Gemeente
Amsterdam

Weespertrekvaart-Midden

06 december 2017

BIJLAGEN

M. Uitwerking openbare ruimte kruispunt Amstelstoomlaan-Spaklerweg

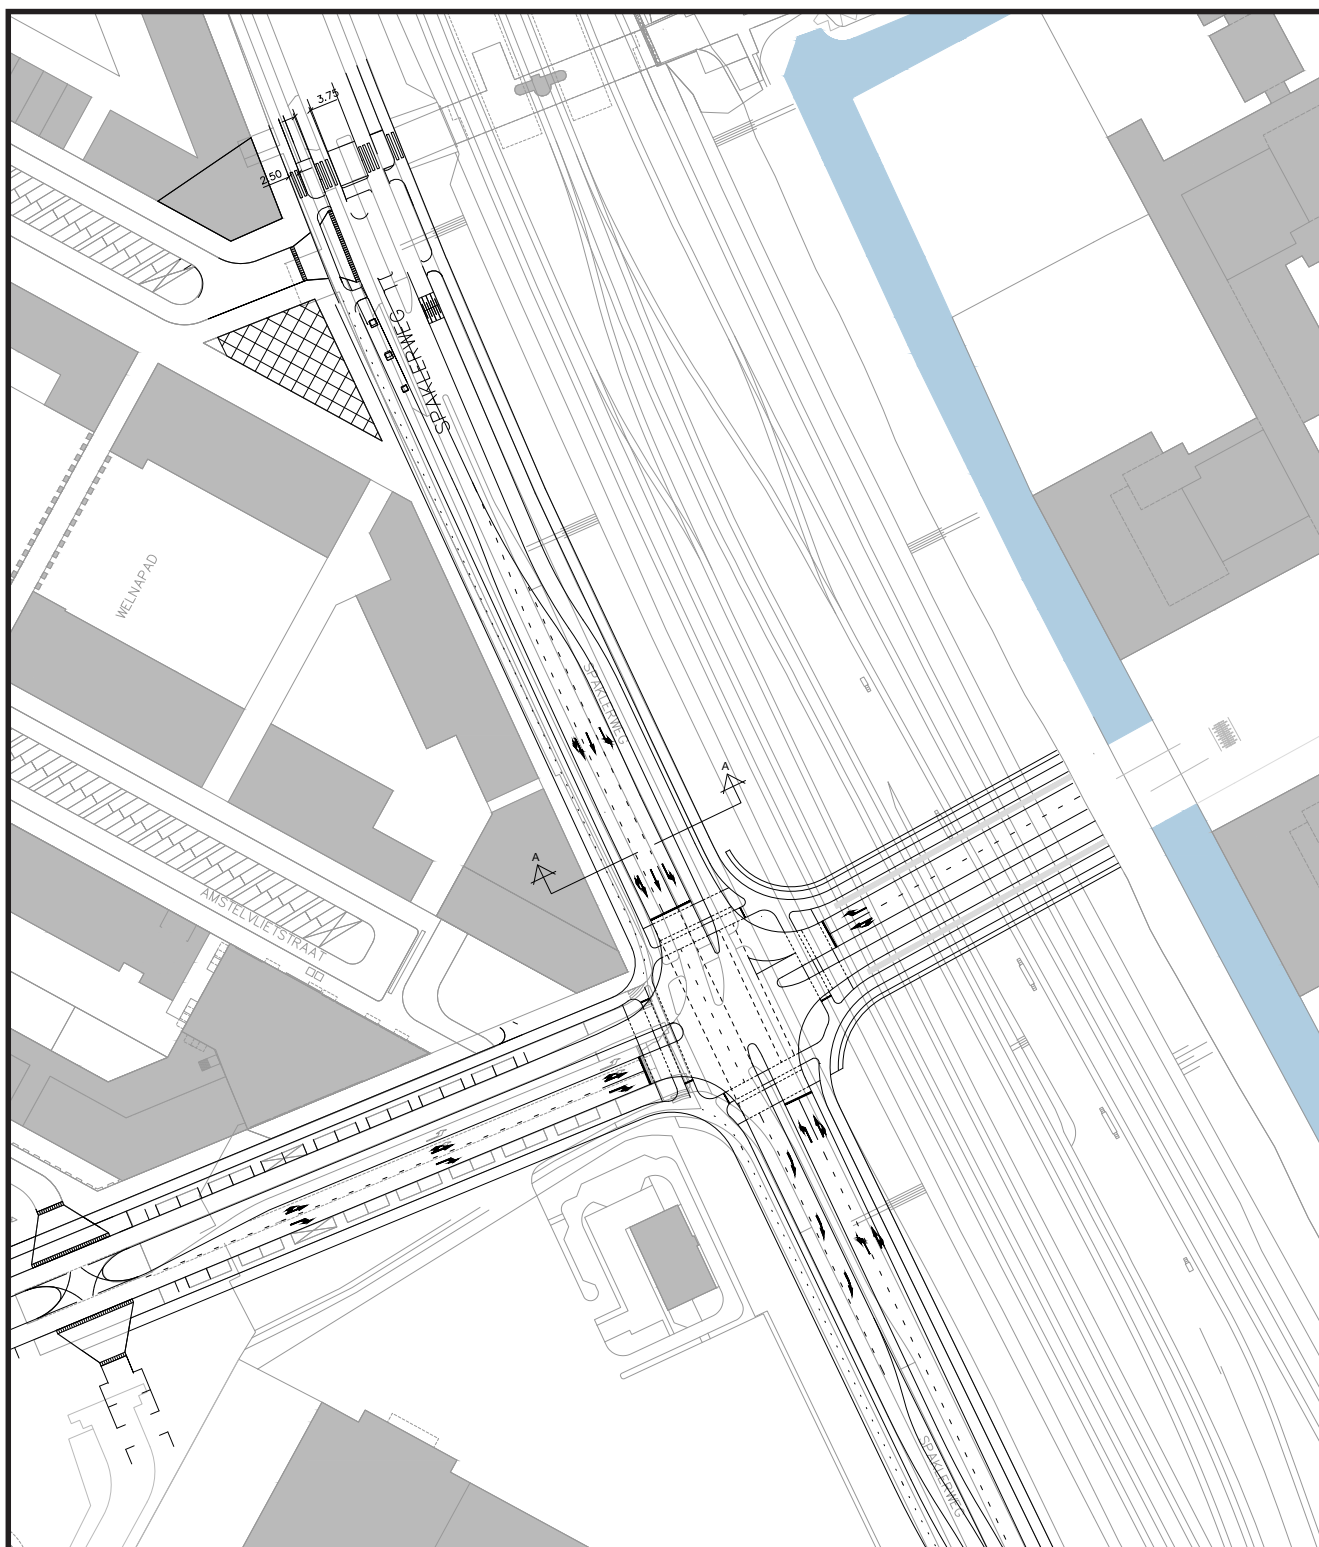
N. verslag CVC 12 september

- Voorkeursmodel 1 voor de H.J.E. Wenckebachweg en de Amstelstroomlaan; het betreft het stuk weg vanaf de spoordijk tot aan de rotonde.
- Model 2 voor de H.J.E. Wenckebachweg en de Amstelstroomlaan; het betreft het stuk weg vanaf de spoordijk tot aan de rotonde.
- Een 30km per uur zone voor Duivendrechtsekade.
- De ligging van de noordelijke en zuidelijke langzaam verkeersbrug over de Weespertrekvaart.
- Het profiel van de H.J.E. Wenckebachweg tussen Kop Weespertrekvaart en de Amstelstroomlaan.

Advies/besluit CVC:

- De CVC gaat akkoord met zowel model 1 als model 2.
 - R&D, Cliëntenbelang en GVB geven de voorkeur aan model 1.
 - V&OR en het stadsdeel prefereren model 2.

- Voor voorkeursmodel 1 dient de overgang van de 50 km zone (stuk Amstelstroomlaan buiten projectgebied) naar de 30 km zone uitgewerkt te worden.
- De CVC stemt in met de voorgestelde 30km zone voor de Duivendrechtsekade.

- De CVC gaat akkoord met de ligging van de bruggen over de Weespertrekvaart.
 - Aandachtspunt is de aantakking van de zuidelijke brug en het fietspad op de westelijke aansluiting richting het fietspad op het plein.
